臺中市西屯區惠民段118、118-1地號 店鋪及住宅新建工程 環境影響說明書 環境現況差異分析及對策檢討報告

環境影響評估審查委員會 簡報

開發單位：豐邑建設股份有限公司

地面層景觀植栽配置示意圖(都審核定)

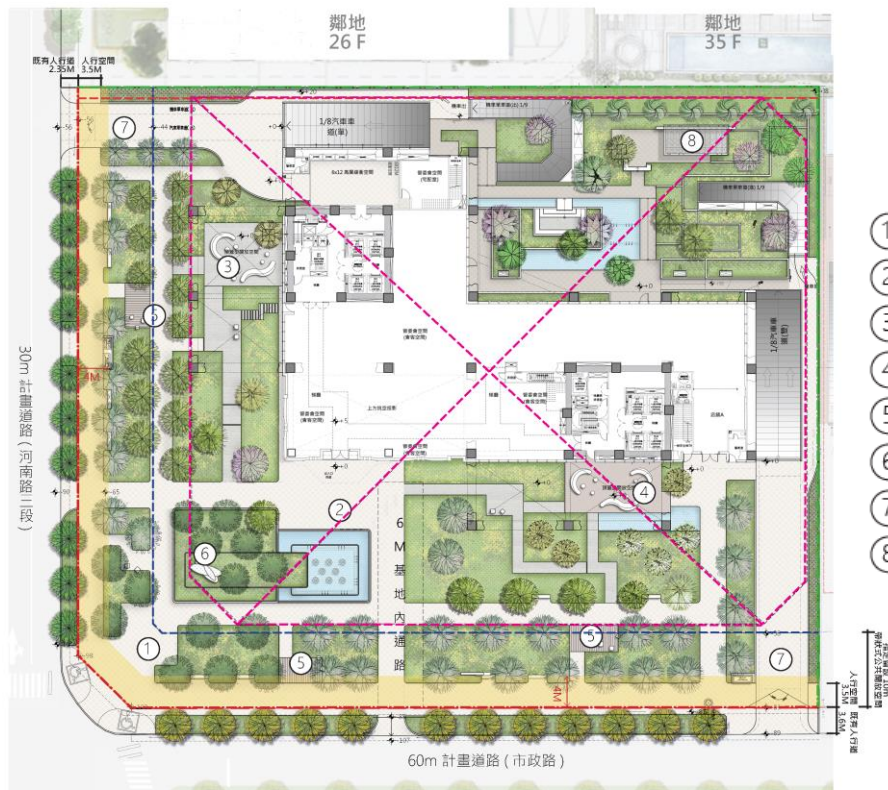
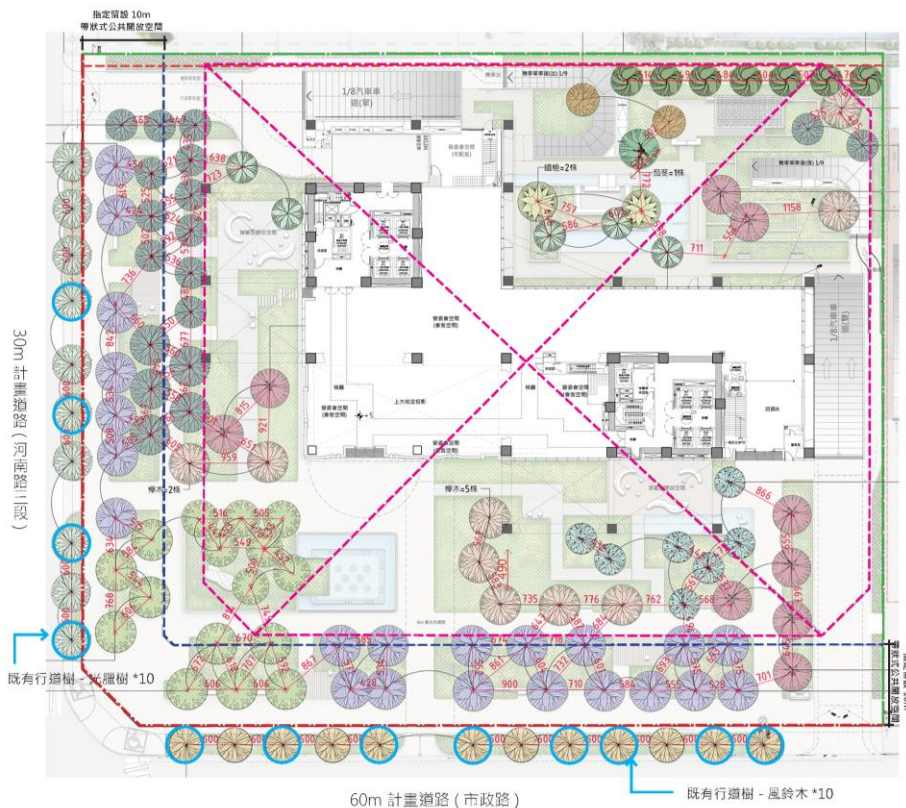
項次	項目	環差定稿本初稿 (113.09)		都審核定版本		與環差定稿本初稿 差異說明
7	綠化面積(m ²)	2,288.95	+81.24	2,314.55	+106.84 (+25.6)	配合都審修正意見，開放空間景觀考量可及性及開放性重新整合設計增加休憩停留節點，植栽綠帶及人行系統重新調整
8	綠覆率	62.15%	+6.69%	62.23%	+6.77% (+0.08%)	
9	屋頂綠化量(m ²)	630.32	+179.75	564.67	+114.1 (-65.65)	屋頂增加兩處挑空區域，屋突層面積及可綠化面積減少，致屋頂層綠化面積略微減少(綠覆率不變)

本案地面層市政路側延續原行道樹種(風鈴木)、河南路三段側延續原行道樹種(光臘樹)。基地內以觀葉、觀花喬木加上複層植栽手法強化市政中心區門戶角色。都市漫遊動線上規劃可供停留歇息的口袋型廣場空間及舒適的林蔭場所，並預留供都市活動的臨時展演、聚集場所，活化都市空間。以期許市政路、河南路三段口、七期都市交叉口成為都市生活之空間節點，型塑市政中心區的入口意象

工程車輛進出動線

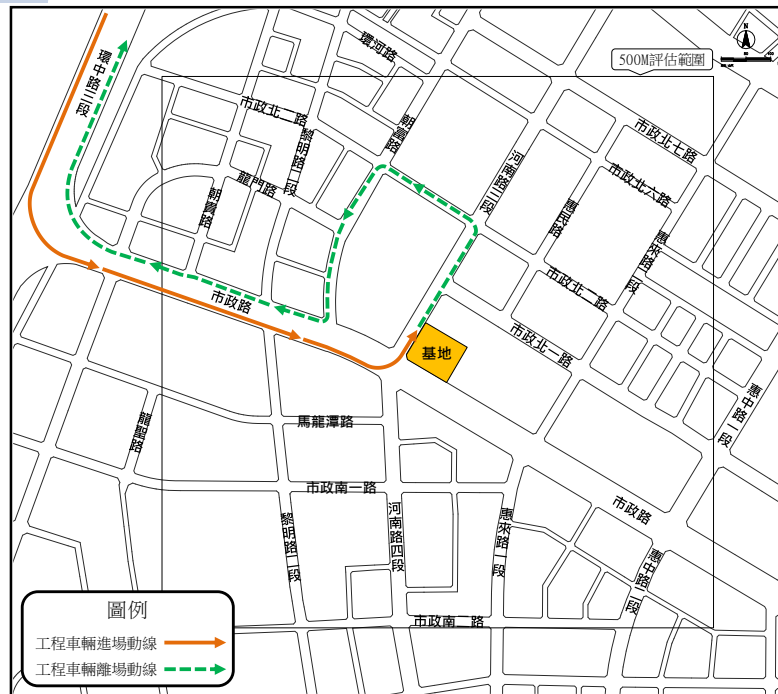
積極的交通運輸影響減輕對策及
管理方式（包含施工期間施工車
輛進出、停等及人行通道規劃）

依據臺中市政府交通局公佈之「臺中市大型貨車及(聯結車)禁止通行區域、時間、路段」規劃行經路線，未來本基地施工車輛需行經限制大貨車進入區域，將依規定向相關主管機關提出申請。有關工程車輛規劃之路線方案說明如下：

- ◆ 進場動線：規劃可經由環中路三段銜接市政路往東直行，至河南路三段左轉往北直行抵達基地
- ◆ 離場動線：規劃由河南路三段往北直行，至市政北二路左轉往西直行，至朝富路左轉往南直行，至市政路右轉往西直行銜接環中路三段離開

未來進出基地大型工程車輛需行經限制大貨車通行路段，將依規定向主關機關提出申請，並要求施工單位隨時向大型工程車輛駕駛宣導交通安全事宜，盡量降低基地工程車輛進出對周邊環境之影響

太陽能板與植栽綠化設置

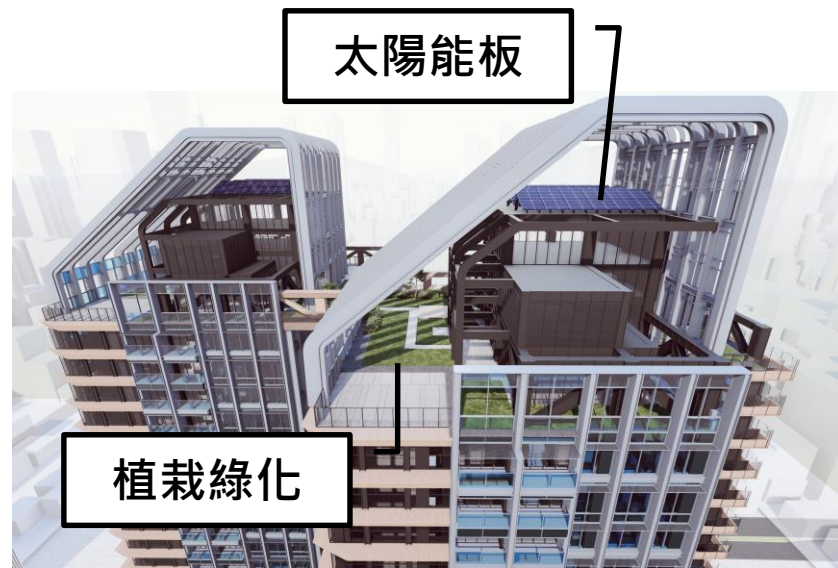
補充屋頂太陽能板與植栽綠化設置衝突性之評估內容，及說明營運期間植栽維護管理方式

🔔 本案太陽能板設置於屋頂層，未與景觀綠化範圍重疊，不影響植栽綠化配置

🔔 植栽維護管理擬定植栽養護管理計畫，逐年編列預算，於工程完工驗收後，立即接手進行植栽維護、更新及各項防蟲害及污染工作等，並配合建立自主檢查制度，確認澆灌、整修、追肥、健康管理等，增進景觀環境空間之美觀與實用

廢棄物暫存空間(B1F)

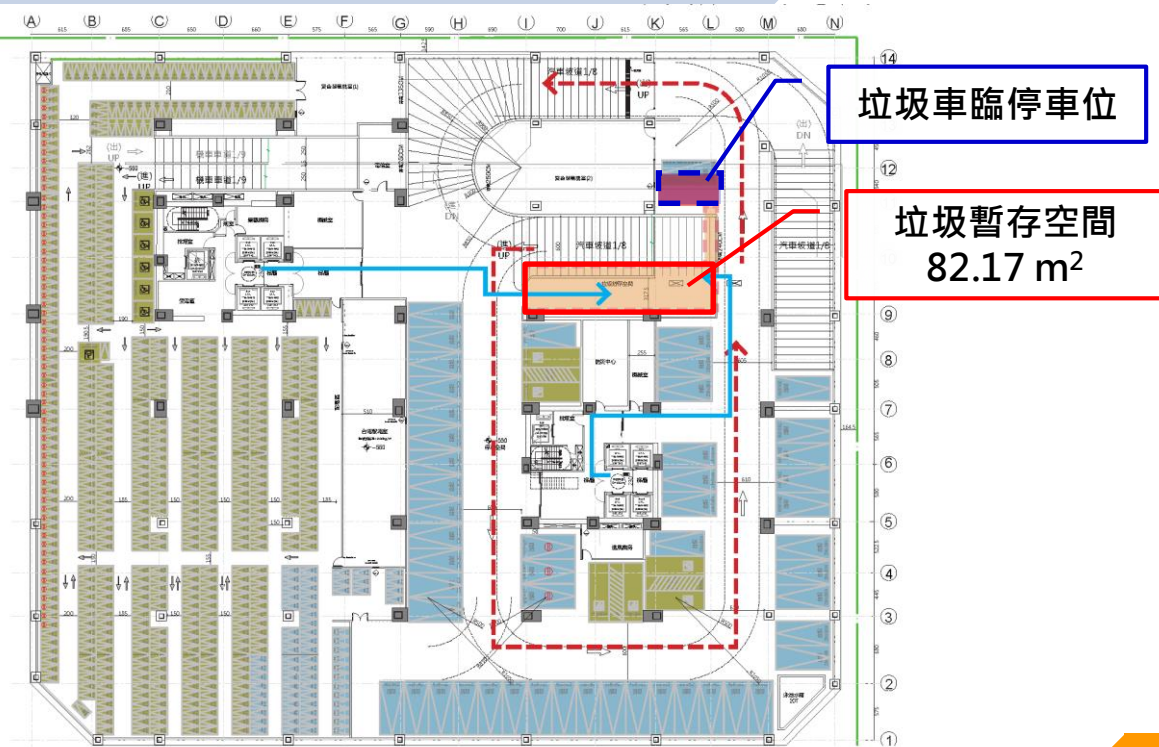
檢核廢棄物產生量估算內容

本次依原環說之相關係數估算廢棄物量，107 年臺中市平均每人每日垃圾產生量為0.995公斤、資源回收率52.82 %、每人每日垃圾清運量為0.661公斤、廚餘回收率4.28%

項目	廢棄物量推估計算	
預計引進人口數(人)	2,032	
■ 每日垃圾產生量 (公斤)	$2,032 \times 0.995 = 2,022$	(較原環說減少476 kg)
■ 每日垃圾清運量 (公斤)	$2,032 \times 0.661 = 1,343$	(較原環說減少317 kg)
■ 每日資源垃圾回收量 (公斤)	$2,022 \times 52.82\% = 1,068$	(較原環說減少252 kg)
■ 每日廚餘回收量 (公斤)	$2,022 \times 4.28\% = 87$	(較原環說減少20 kg)
項目	貯存空間(m ²)	貯存天數(天)
垃圾貯存空間	82.17	--
■ 一般垃圾	27.25	6
■ 資源回收	27.39	7
■ 廚餘回收	1.02	3
■ 清運操作空間及動線規劃配置使用	26.51	--
